サービスニュース

今回は HB 型、VWN 型のボイラに使われている F.O.電磁弁の仕様変更についてご説明致します。

F.O.電磁弁の取り付けミス防止について

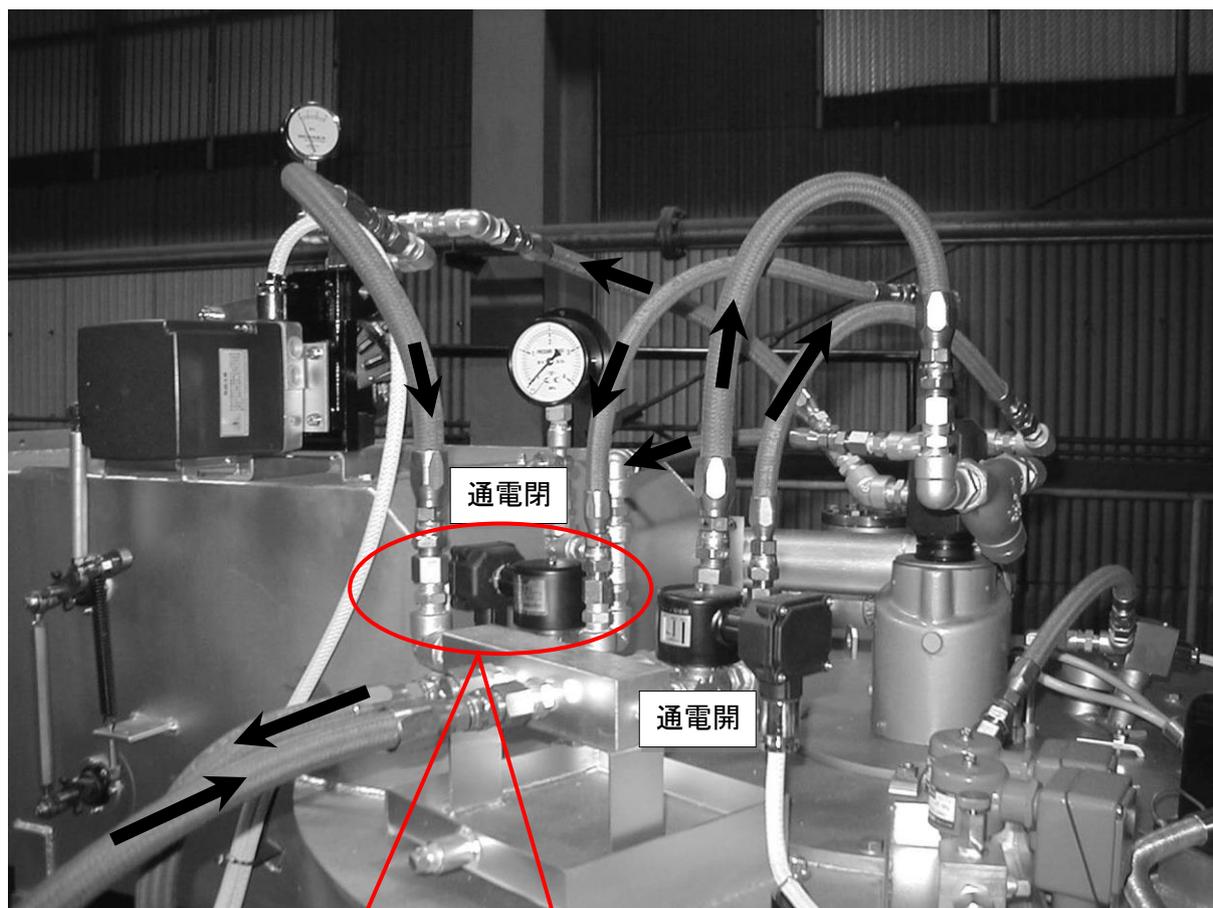
以前、HB 型のボイラにて F.O.電磁弁交換時に通電閉(Normally Open ; N.O.)と通電開(Normally Close ; N.C.)との取り付け間違いにより重大事故が発生しました。銘板の表記を和英併記にしておりますが、取り付け及び交換作業時には銘板が付いているコイル部を取り外して区別できなくなる場合や、外見上の違いの無さに気付かず誤って取り付けてしまい発生したものとされます。

そこで、そのようなトラブルを起こさないために弁体側にも通電閉(N.O.)と通電開(N.C.)が識別できるように、

通電閉(N.O.)の本体へ塗装(赤)を施しました。

こちらの通電閉(N.O.)の電磁弁に赤塗装を施しました。

変更前

通電時閉型
NOR. OPEN

変更後

赤のペイントに
て識別しました。

電磁弁型式	旧部品コード	新部品コード	電源
ZFD-15-S-M-J	0000-000-H853-0	0000-AKD-0613-0	AC110V
	0000-AA7-0704-0	0000-AKD-0614-0	AC220V

※通電開(N.C.)の電磁弁(型式;ZFD-15-H-J)の変更はありません。

今後、ご注文の際には新部品コードにてご注文いただけますようお願い致します。
